OPINIA 107/2014

Z wyników przeprowadzonych oględzin – ekspertyzy urządzeń ogrzewczo – kominowych

Bydgoszcz ul. Fordońska 20/4 (pustostan)

Sporządzona przez mistrza kominarskiego *Zdzisława Jasińskiego* na okoliczność **braku wentylacji w łazience**

UL. FORDOŃSKA 20/4

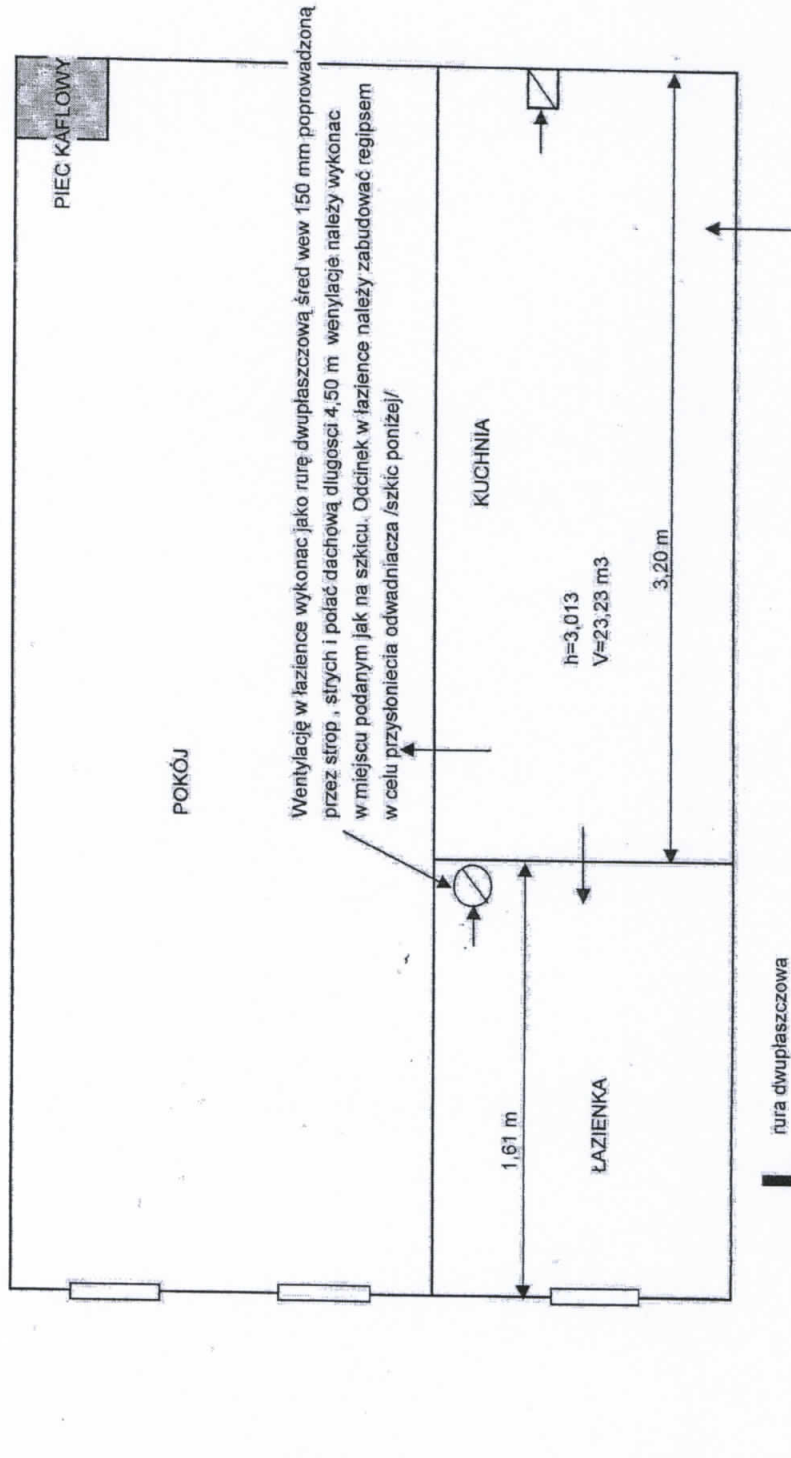
1. Lokal mieszkalny składa się z wydzielonej kuchni, łazienki i pokoju
2. W pomieszczeniu kuchni jest wentylacja grawitacyjna
3. W pokoju jest piec kaflowy
4. W łazience jest brak wentylacji

1. Wentylację w łazience należy wykonać z rury dwupłaszczyzowej o śred wew 150 mm i długości l 4,50 m poprzez strop, strych i połąc dachową.
2. Rozwiązanie w pomieszczeniu łazienki kratki wentylacyjnej na szkicu.
/szczegółne rozwiązano problem skroplin/
